質問回答書

公告No. : No. GO14 公告日 : 平成30年7月2日

工事名(件名) : 吉崎ポンプ場 雨水ポンプ設備工事

参考図	図面番号	PE-21
事業名	平成30年度公共下水道事業	
工事名	吉崎ポンプ場電気設備工事	
工事場所	四日市市 楠崎吉崎 地内	
名称	1・2階配線平面図	
縮尺	1/150	設計年月日 平成 年 月 日
工種	設計者	
事業主体	四日市市上下水道局	図面番号

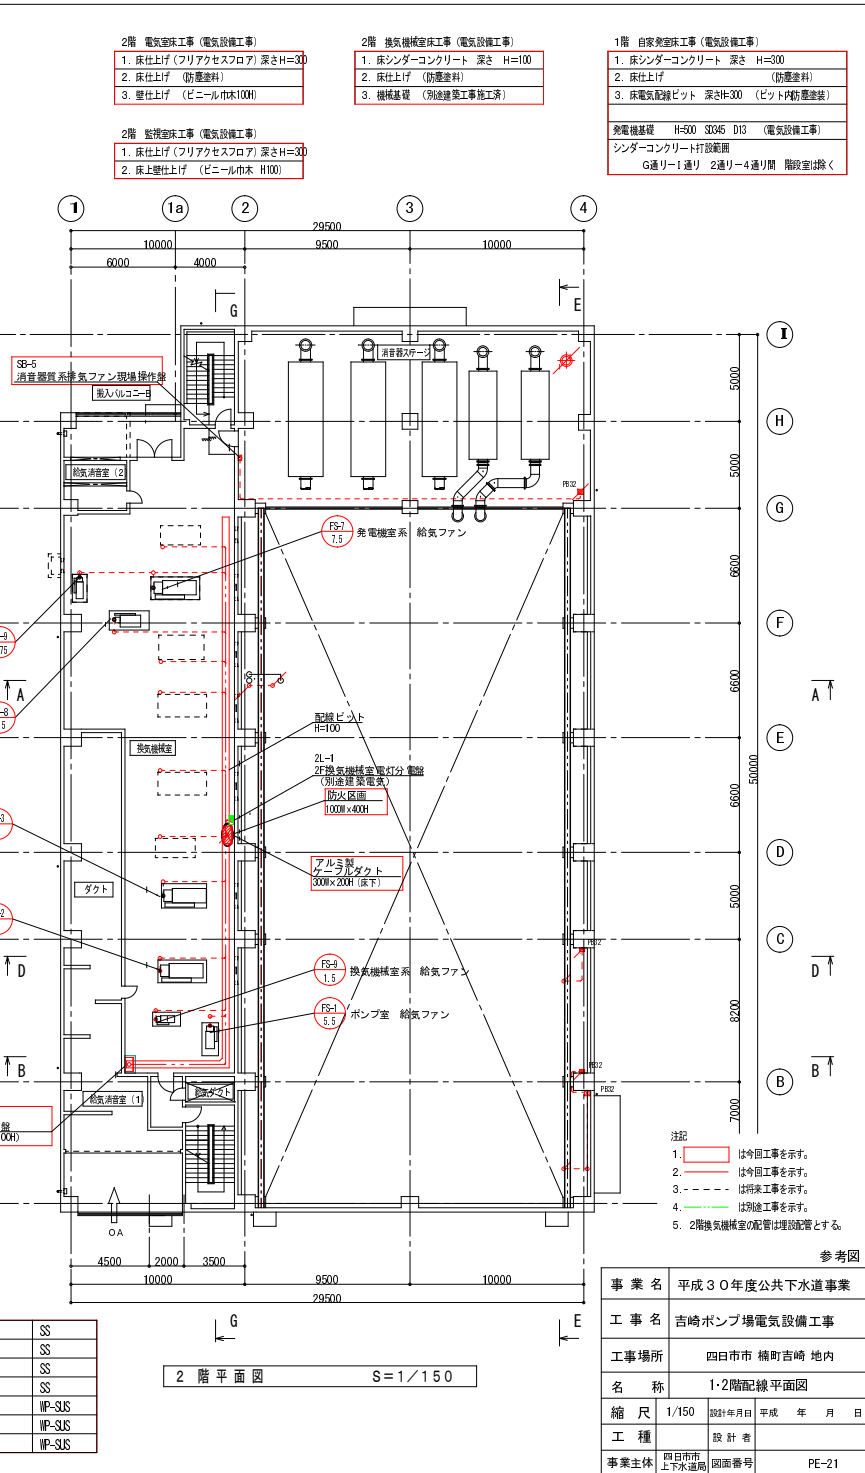
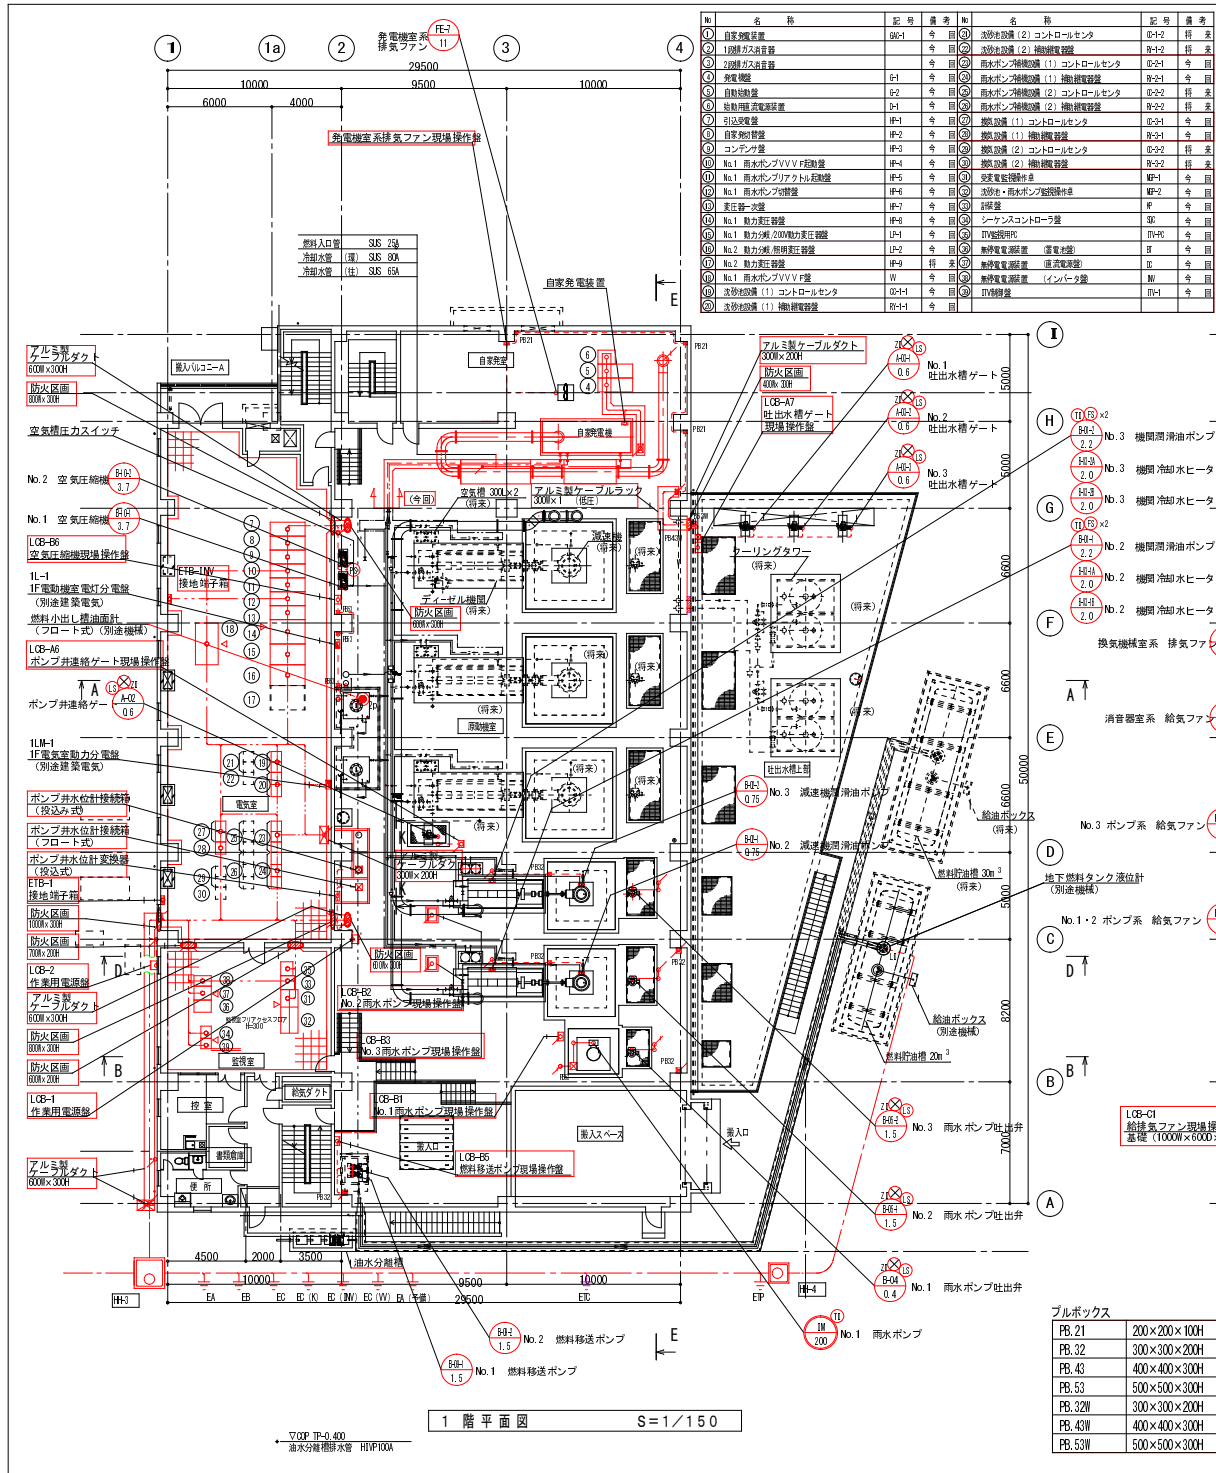
整理番号	質 疑 事 項	回 答
9	搬入口にある門(高さ制限)はいつごろまでございますか。	搬入口の門に関しては、土木工事との関連があるため、別途協議とします。
10	別途流入水槽ゲート及び除塵設備の工期はいつごろを予定されておりますか。	流入水槽ゲート及び除塵機設備の工期は本工事と同時期を予定しております。
11	【機械設備】 特記仕様書 第2章機器仕様 第18節燃料小出槽 5. 付属品(4)油面計(電極式)と記載ありますが、燃料小出槽で電極を使用すると引火の恐れがあるため、通常はフロート式を使用する場合があります。 上記理由により、油面計はフロート式と考えても宜しいでしょうか。	機器仕様については承諾図により、決定するものとします。
12	【電気設備】 特記仕様書 第2章機器仕様 第18節燃料小出槽 8. 他工事との区分(2)項に『ポンプ制御盤までの二次側配線は本工事とする』と記載されていますが、ポンプ制御盤が本工事範囲として記載されておりません。ポンプ制御盤からの配線工事は別途工事範囲と考えても宜しいでしょうか。 本工事範囲となる場合、ポンプ制御盤の位置や工事内容が分かる資料をご教示願います。	別紙図面をご参照ください。
